NR	OPIS	DATA
01	Oznaczenie ścian przeznaczonych do skucia i odtworzenia	12.05.2026

Inwestycja Budowa siedziby Instytutu Historii Sztuki i Wydziału Nauk o Sztuce Uniwersytetu im. Adama Mickiewicza		
Nazwa obiektu budowlanego		
<b>Budynek szkolnictwa wyższego</b>		
Zamawiający Uniwersytet im. Adama Mickiewicza w Poznaniu, ul. H. Wieniawskiego 1, 61-712 Poznań	Branża Architektura	
Adres budowy ul. Wieniawskiego 3, 61-712 Poznań	Numer rysunku PT_AR_23	
Stadium Projekt techniczny	Skala 1:100	
Tytuł rysunku <b>Elewacje (budynek B)_rewizja</b>	Data sporządzenia rysunku 27.05.2025r.	
	Data sprawdzenia rysunku 27.05.2025r.	
Projektant mgr inż. arch. Grzegorz Sadowski	78/86/Pw	
Opracowujący mgr inż. arch. Renata Jankowska	-	
mgr inż. arch. Anna Janecka-Gleń	-	
-	-	
mgr inż. arch. Dominik Kubina-Schneider	-	
Sprawdzający mgr inż. arch. Lidia Łukaszewska	7131/119/P/2001	
		Strona

PN Elewacja Północna 1:100

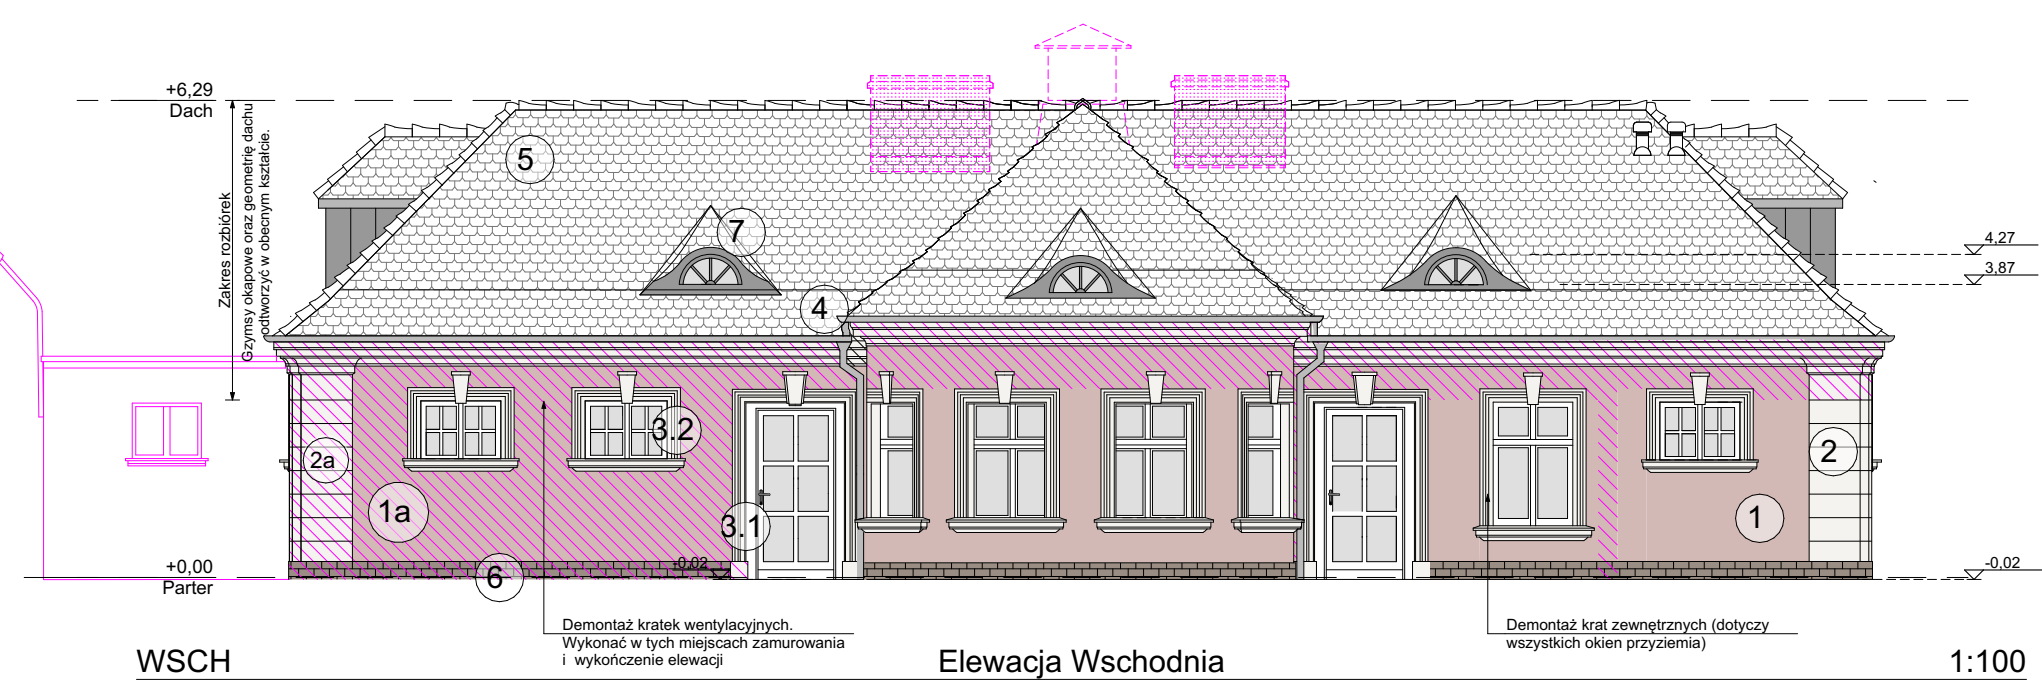
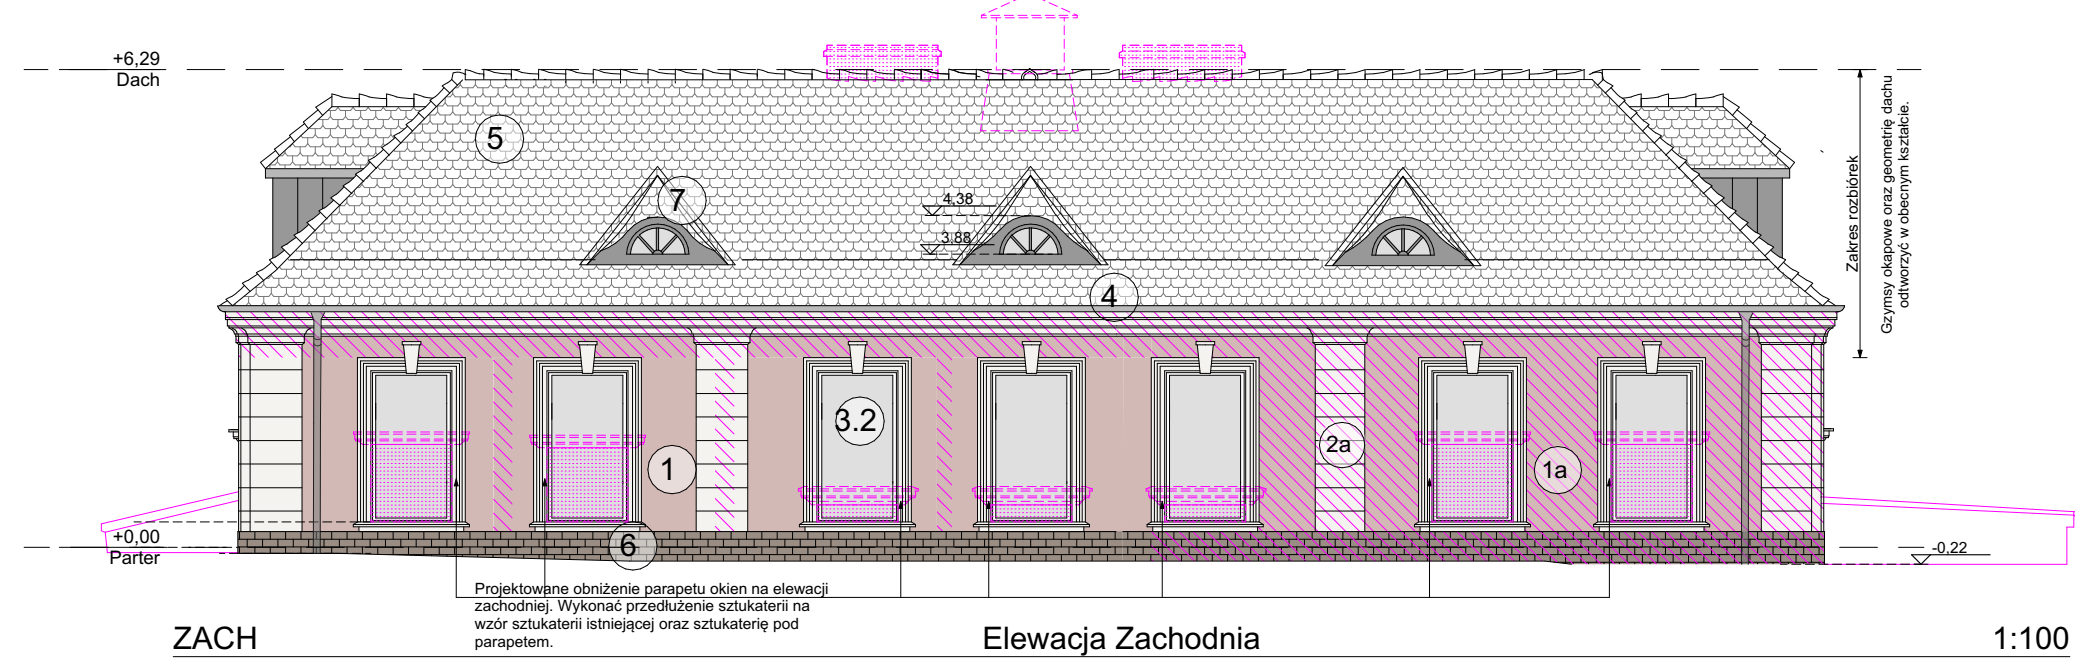
- Tynk istniejący barwiony w masie w kolorze jasnego różu pompejańskiego. Re czyszczenie, przygotowanie tynku do dalszych prac, uzupełnienia i poprawki z tynku cienkowarstwowego barwionego w masie w kolorze 9129 wg palety kolorystycznej Keim E 1a) Fragmenty ścian przeznaczone do skucia oraz odtworzenia. Odtworzenie z cegiel z istniejących ścian. Wymagane ze względu na zły stan techniczny.
